令02原機（青）046
令和2年11月18日

国立研究開発法人日本原子力研究開発機構
青森研究開発センター

原子力第1船原子炉施設保安規定の変更認可申請の補正について

国立研究開発法人日本原子力研究開発機構 原子力第1船原子炉施設保安規定 新旧対照表 (補正後)

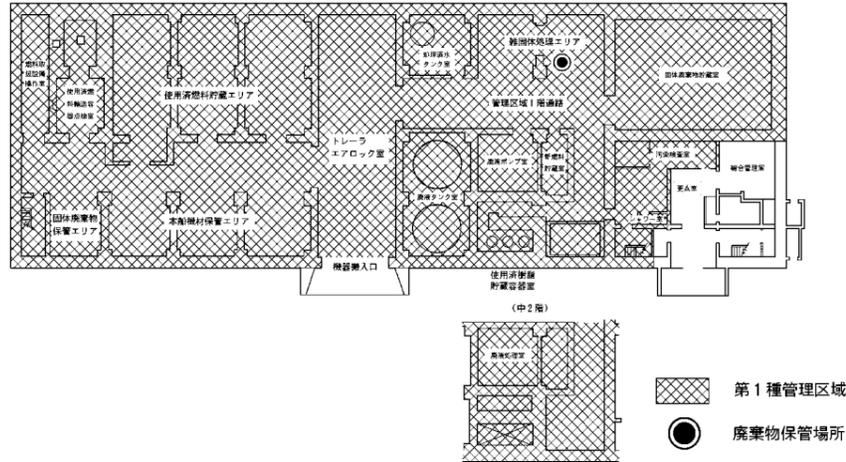
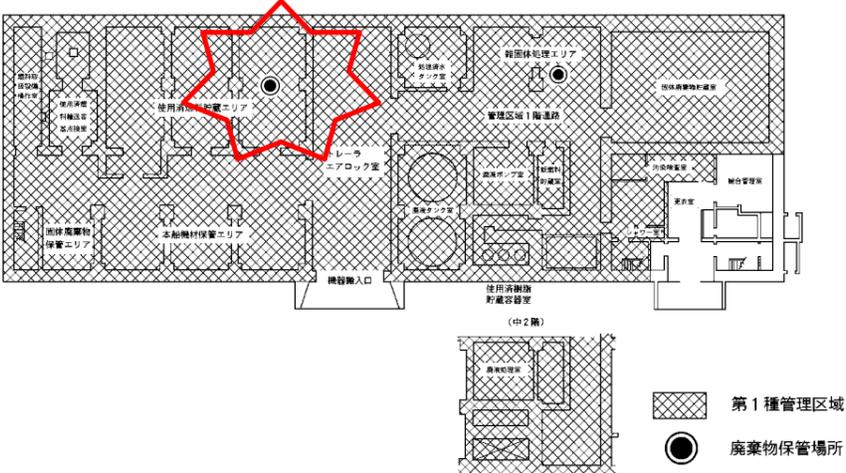
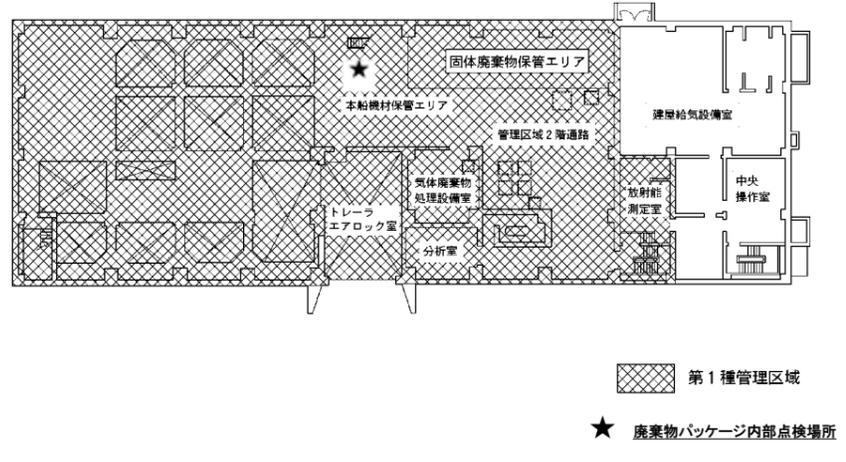
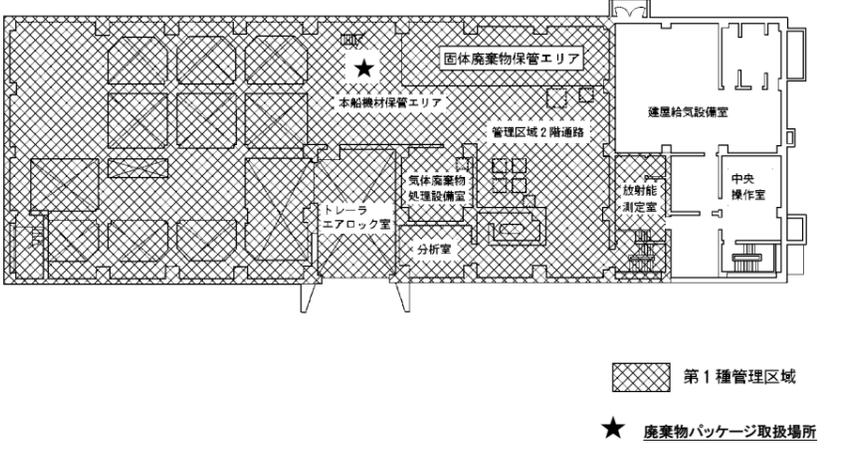
現 行	変 更 案 (補正後)	備 考
<p>別図第1 (省略)</p> <p>別図第2 (その1) 燃料・廃棄物取扱棟1階及び中2階平面図 (管理区域)</p> 	<p>別図第1 (変更なし)</p> <p>別図第2 (その1) 燃料・廃棄物取扱棟1階及び中2階平面図 (管理区域)</p> 	<p>廃棄物保管場所の追加</p>
<p>別図第2 (その2) 燃料・廃棄物取扱棟2階平面図 (管理区域)</p> 	<p>別図第2 (その2) 燃料・廃棄物取扱棟2階平面図 (管理区域)</p> 	<p>廃棄物パッケージ内部点検場所を廃棄物パッケージ取扱場所に名称変更</p>
<p>別図第2 (その3)～別図第2 (その6) (省略)</p>	<p>別図第2 (その3)～別図第2 (その6) (省略)</p>
